大間原子力発電所審査資料	
資料番号	OM1-CA143-R00
提出年月日	2021年2月8日

大間原子力発電所 基準津波策定のうち日本海東縁部に想定される地震に伴う津波について

(コメント回答)

電源開発株式会社

基準波源モデルの設定（基本方針）

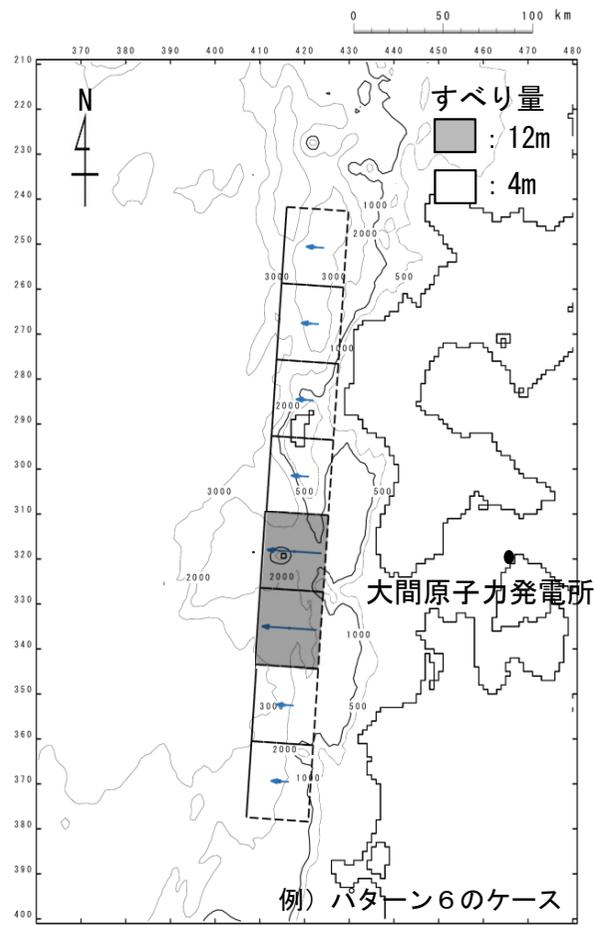
コメントNo.S5-40

- 波源モデルの各諸元の検討においては、日本海東縁部における科学的知見を検討の上、2011年東北地方太平洋沖地震を踏まえたすべりの不均質性を考慮した「特性化波源モデル」※を基準波源モデルとして設定する。
- 想定波源域については、地震調査研究推進本部（2003）⁽³⁾の評価対象領域を基本とし、既往地震、ひずみ集中帯、海底地形、余震分布、地殻構造等を踏まえ評価対象領域を策定し、2011年東北地方太平洋沖地震を踏まえた破壊領域の連動を考慮して設定する。
- 基準波源モデルのパラメータに関しては、既往津波の波源モデル、国交省ほか（2014）⁽²⁾のスケールリング則等の科学的知見を検討の上設定する。主な考え方は以下のとおり。
 - ✓ 日本海東縁部にはプレート間のように明瞭なプレート境界が存在せず、一意的に断層面が想定できないことから、ひずみ集中帯という日本海東縁部の特性を踏まえ、想定波源域の中に逆断層タイプの東傾斜及び西傾斜の双方が存在することを考慮する。
 - ✓ すべり量の設定については、活断層などの内陸地震の断層面積と地震モーメントの経験的關係式によると、地震規模が一定以上の場合平均すべり量は一定値となることを参照し、最大すべり量に関する知見を整理の上、保守的に設定した最大すべり量を各波源モデルに適用することとする。
 - ✓ すべりの不均質性の設定については、日本海東縁部の既往津波に対して、すべりの不均質性を考慮し、既往津波の再現性がおおむね確認されている根本ほか（2009）⁽⁷⁾の知見を対象とし、その内容および妥当性について確認の上適用する。

基準波源モデル設定フロー

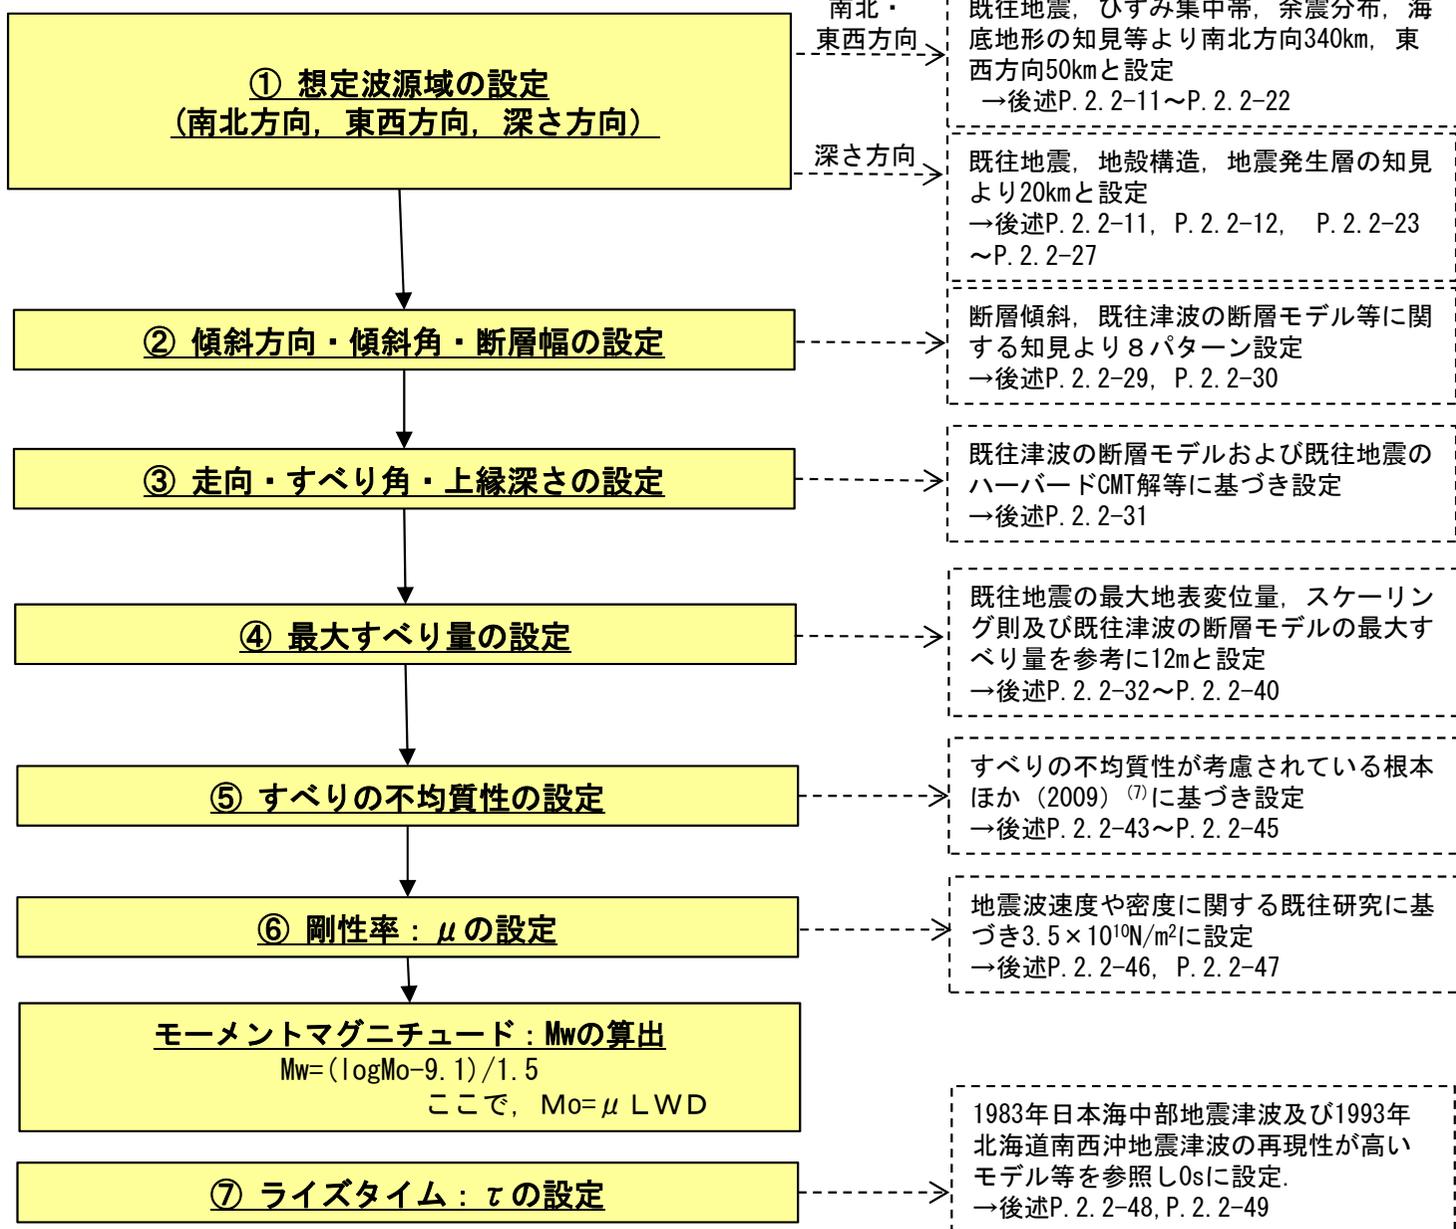
コメントNo.S5-40

以下のフロー及び設定根拠に基づき、基準波源モデルを設定した。

12世紀地震の断層モデル

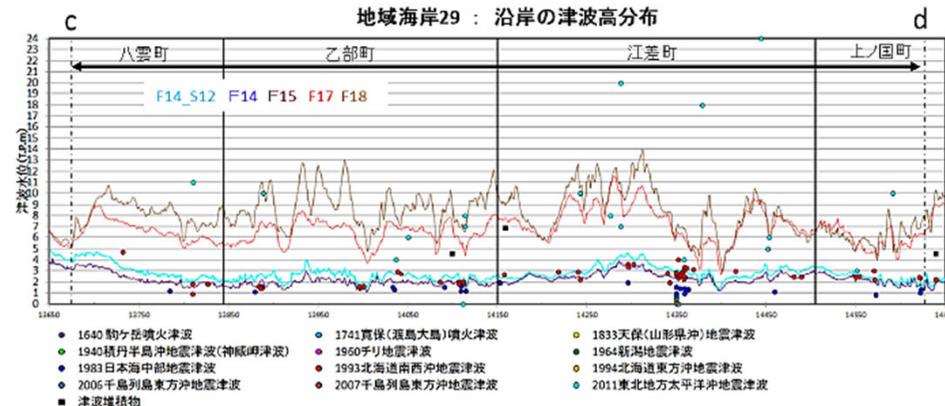
- 第868回審査会合 (2020. 6. 19) でコメントのあった大角ほか (2018) ⁽²⁴⁾ の知見について以下のとおり纏める。
 - ✓ 大角ほか (2018) ⁽²⁴⁾ では、「1983年日本海中部地震津波を対象として、地質学的データや地形を参照して得られた断層データと、余震分布等の地震学的データを合わせて考慮することにより、過去の地震による津波痕跡高を説明できる可能性が示された。」とされている。
 - ✓ しかし、強震動予測手法「レシピ」⁽¹⁹⁾ に比べてすべり量が過大設定であると考えられること、及び1983年日本海中部地震津波の再現性が確認されたものでないことを踏まえ、本知見を基準波源モデルのすべり量の設定には反映しない。具体的には以下のとおり。
 - 初期断層モデルの平均すべり量は、震源断層を特定した地震の強震動予測手法 (「レシピ」) 平成28年6月 (12月修正版) に基づき6.12mと設定されているが、レシピによると平均すべり量は3m程度の頭打ち (P. 2. 2-35参照) になるはずであり、平均すべり量6.12mは過大設定であると考えられる。
 - 提案されているモデルの再現性は、土木学会 (2016) ⁽⁸⁾ における再現性の目安を満たさない。

- Ioki et al. (2019) ⁽²⁵⁾ では、北海道南西沖で12世紀に発生したと考えられる大地震を対象に、奥尻島及び檜山地域の5地点の津波堆積物と計算津波浸水域を比較することにより、断層モデルを構築されている。
- この際、基本となる断層モデルとして北海道 (2017) ⁽²⁶⁾ のF17断層を採用して断層長さとするべり量を変更した結果、断層長さ104km、最大すべり量18m、モーメントマグニチュード7.9の断層モデルを設定されている。
- しかし、本知見はスケーリング則に則ったものではなく当該検討以外への適用性について確認できないこと等を踏まえ、本知見を基準波源モデルのすべり量の設定には反映しない*。具体的には以下のとおり。
 - 津波堆積物の浸水範囲を説明するために、12世紀の津波が北海道 (2017) ⁽²⁶⁾ のF17断層モデルにより発生したと仮定した場合、一部の断層で18mのすべり量が必要とされたものである。
 - 断層長さ及びすべり量のみを変動パラメータとして考慮されており、その他のパラメータが浸水面積に与える影響は確認されていないため、当該検討以外への適用性について確認できない。
 - F17断層モデルの採用理由の一つとして、「檜山地域の計算津波高さが最も高いモデルである。」とされているが、北海道 (2017) ⁽²⁶⁾ によると、檜山地域の計算津波高さが最大になるモデルとしてF18断層も示されており、すべり量が必要以上に大きな設定となっている可能性がある。
